CONCESSÃO GRANDE LISBOA

LANÇO LOUREL (IC16)/RANHOLAS (IC19)

VOLUME 21.1 – ESTUDO DE IMPACTE AMBIENTAL

3º ELEMENTOS ADICIONAIS

Figura 1 - *Localização alternativa para a área de serviço localizada do lado poente da estrada*

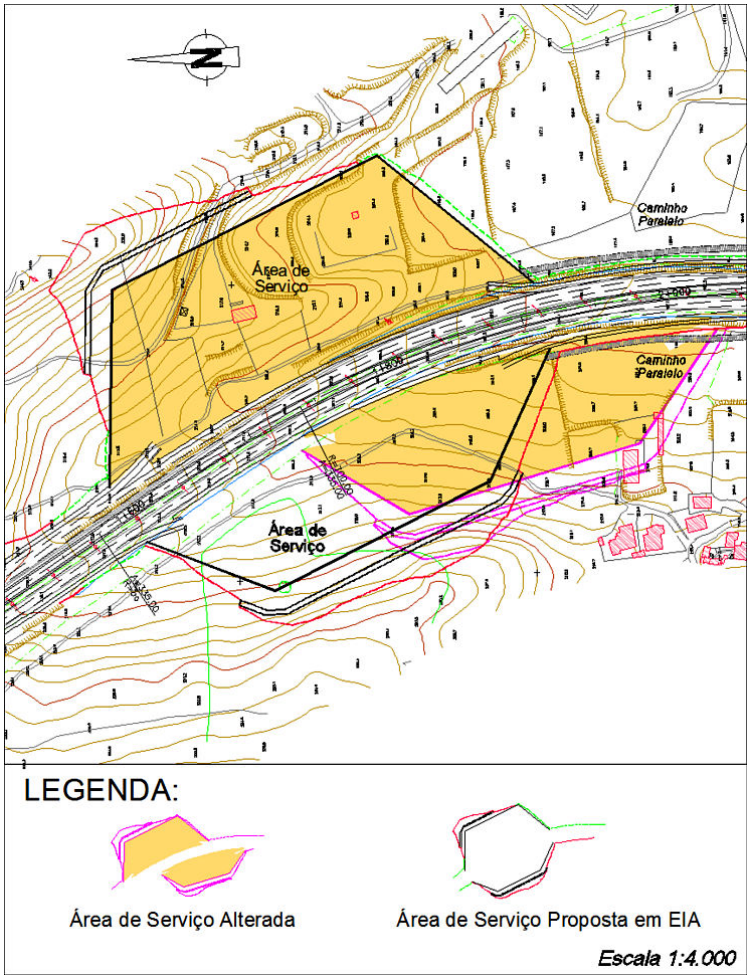
No decurso do Processo de Avaliação de Impacte Ambiental relativo ao Alargamento e Benefíciação da A16/IC30: Lanço Lourel (IC16) / Ranholas (IC19), a Comissão de Avaliação solicitou que fossem apresentadas alternativas de localização para as duas meias Áreas de Serviço.

No sentido de minimizar o impacte, foi analisada a viabilidade ambiental e técnica do deslocamento para sul da meia área de serviço localizada do lado poente da auto-estrada, de modo a evitar a afectação da área florestal ocorrente no local anteriormente proposto (**Figura 1**).

Foi analisada a nova localização, verificando-se que ao nível do ordenamento do território, se mantém a mesma interferência com a ocupação de espaços culturais e naturais, que se encontram presentes na região atravessada pelo actual IC30 desde o caminho-de-ferro até ao final do lanço em causa.
